品番	SS261BKF	品名	寒冷地用防露式手洗付密結形ロータンク	1 / 4
----	----------	----	--------------------	-------

■互換性に関する注意情報

件名 タンク整流ジャバラについて

タンクふた底の違い

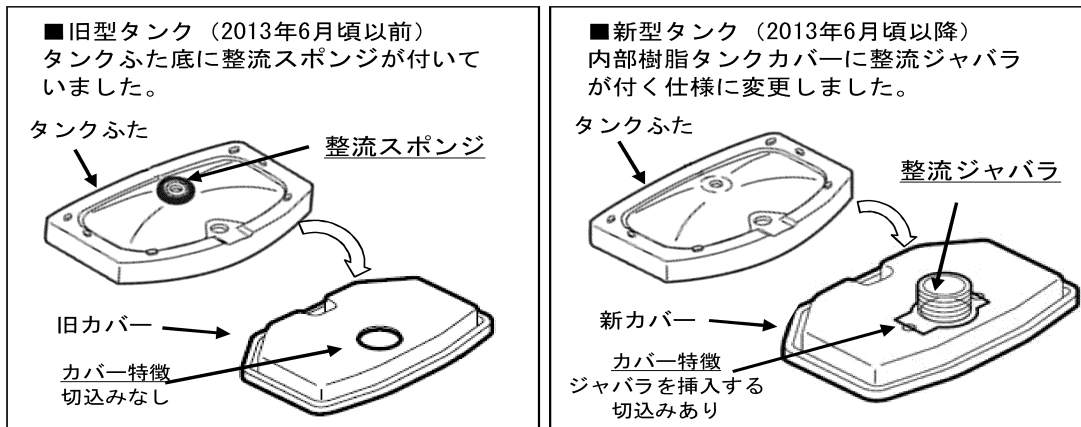
■対象製品のタンクふたには、ふた底に整流スポンジが付いているものと、付いていないものがあります。2013年6月頃から順次整流ジャバラ式に切り替えられています。(新旧でカバー形状は異なりますが、整流ジャバラのみの取り替えは可能です)

- 現行製品は整流ジャバラ式に切り替わっていますので、整流スポンジは付いていません。
- 現在のタンクふた、陶器タンク式、内部樹脂タンク式、内部樹脂カバーのみの補修品には、整流ジャバラが付いていますので、補修の際、タンクふた底に整流スポンジが付いている場合は、はがして整流ジャバラ式に切り替えてください。
- 整流スポンジを付けたまま整流ジャバラ仕様のカバーを付けると、ふたが浮いてがたつきや漏水の原因となりますので、必ず整流スポンジは、はがしてください。
- 既に整流ジャバラが付いている製品に対して、補修品を手配すると整流ジャバラがだぶる場合があります。その場合は破棄ください。
